Boletim: 005-14

Produto: XIP-220

Descrição: Placa de ring

Data da atualização: 13/02/14

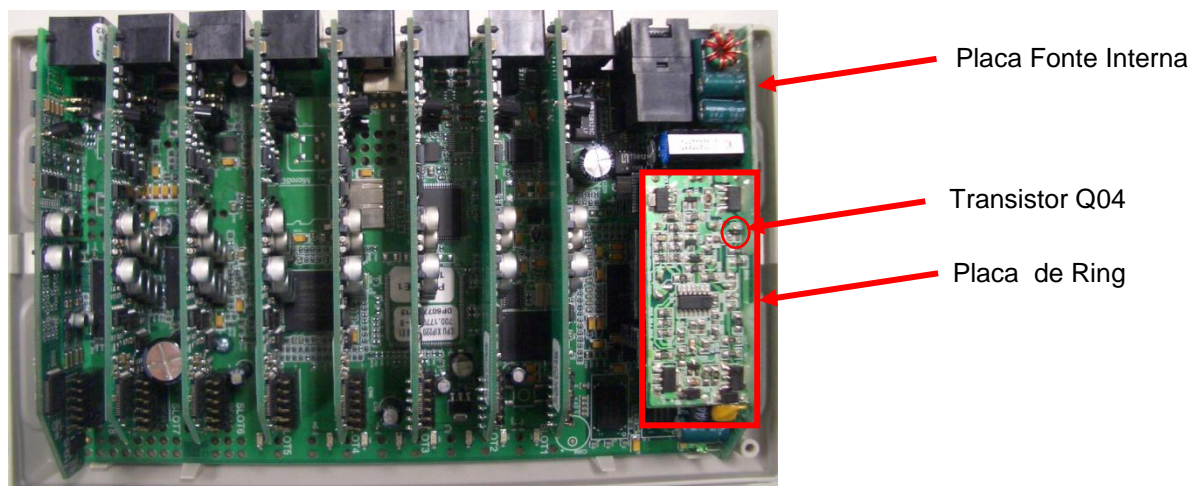
Observamos que eventualmente a XIP-220 fica sem o ring. Não conseguimos verificar este problema nos testes simulados na fábrica. Como a incidência deste problema é pequena, a suspeita recai sobre um lote de transistores defeituosos na fabricação das fontes.

O transistor Q04 faz parte do circuito de proteção do ring, desativando o ring temporariamente quando tem algum problema de sobrecarga do ring.

A solução é substituir o transistor pelo BC847B, observando a revisão da placa. Abaixo orientação de como identificar a revisão pela disposição dos componentes, visto que a identificação da revisão está por baixo impedindo a visualização.

Placa de ring Rev2.0A e B:

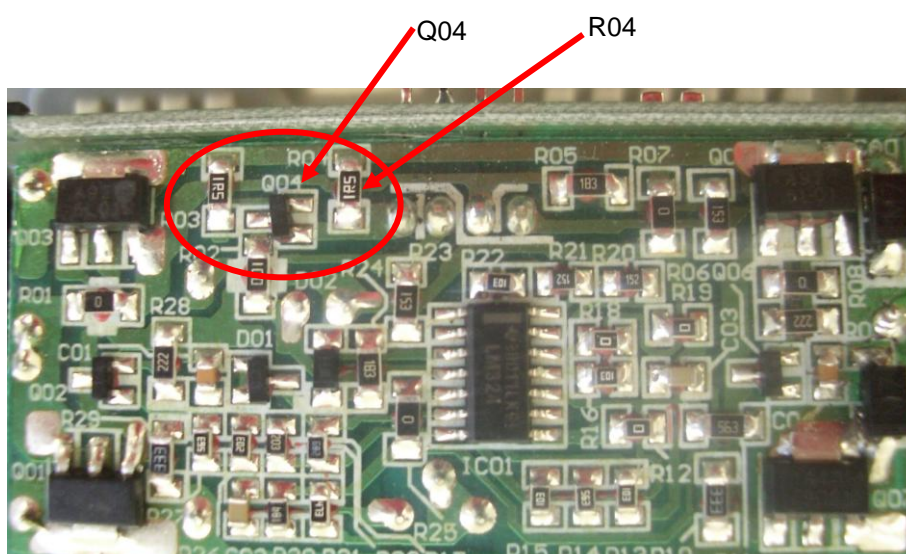
1) Soldar o transistor Q04 - BC847B invertido (**espelhado**).

Importante: Para evitar mau contato, os PADS do transistor devem ser dobrados de forma que encostem na PCI.

2) Trocar o resistor R04 de 1R5 para 10R.
